変更公告

下記のとおり、令和8年4月20日付公告（公告I1号）した一般競争入札「日本原（8）駐屯地他空調電源改修工事」の一部を変更する。

(2) 図名「9号平面図」5/8

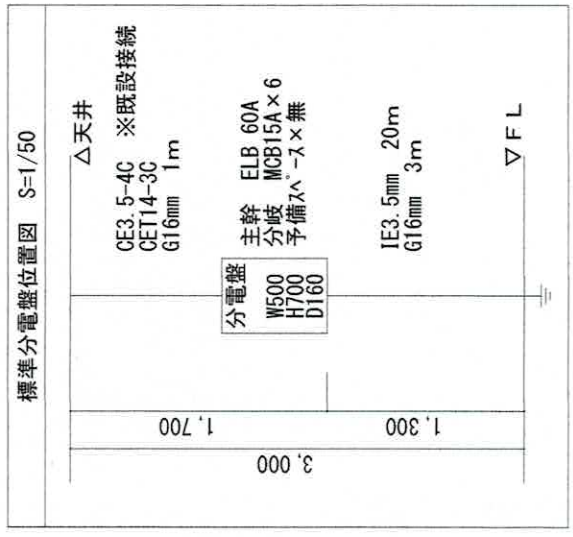
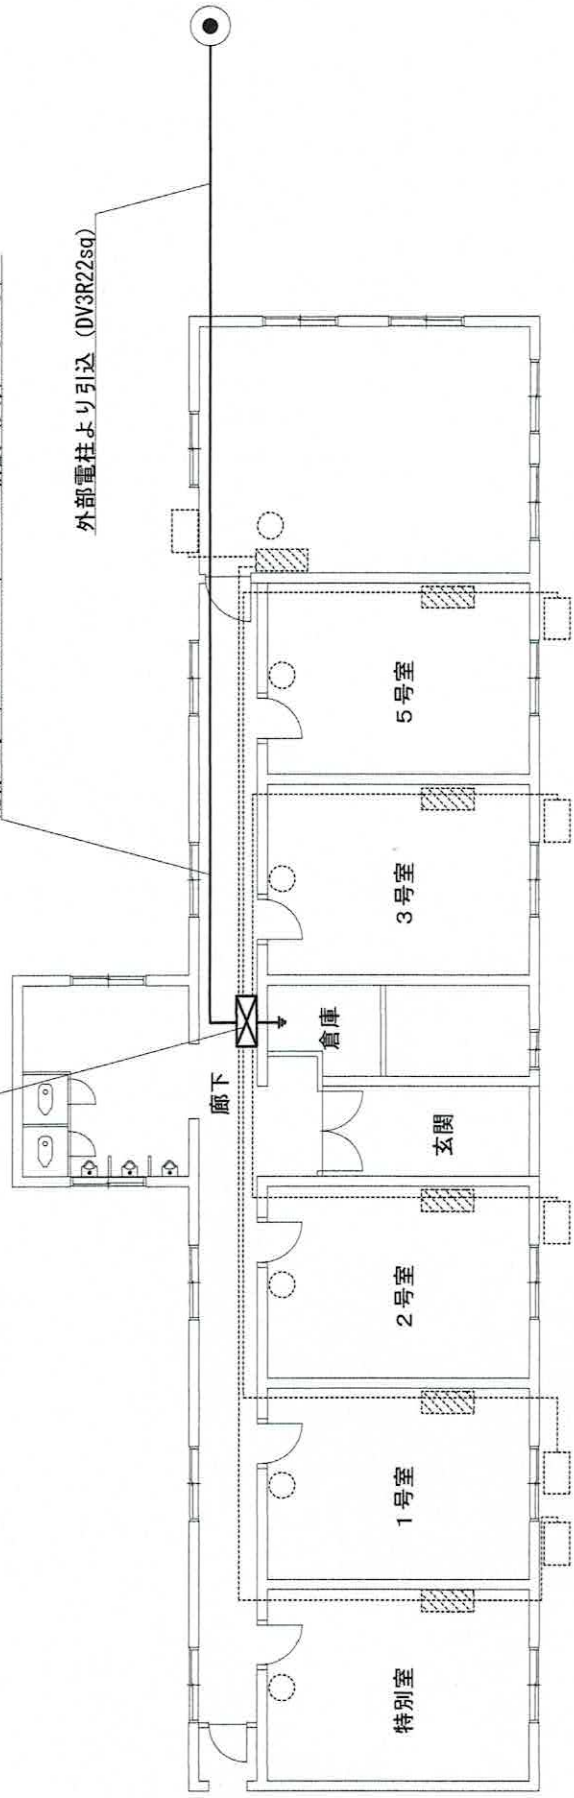
添付のとおり差し替える。

分電盤 1個新設
 接地工事
 既設空調用電気配線と接続

配線工事 (EM-CET14-3C) 30m新設 (天井ころがし)

外部電柱より引込 (DV3R22sq)
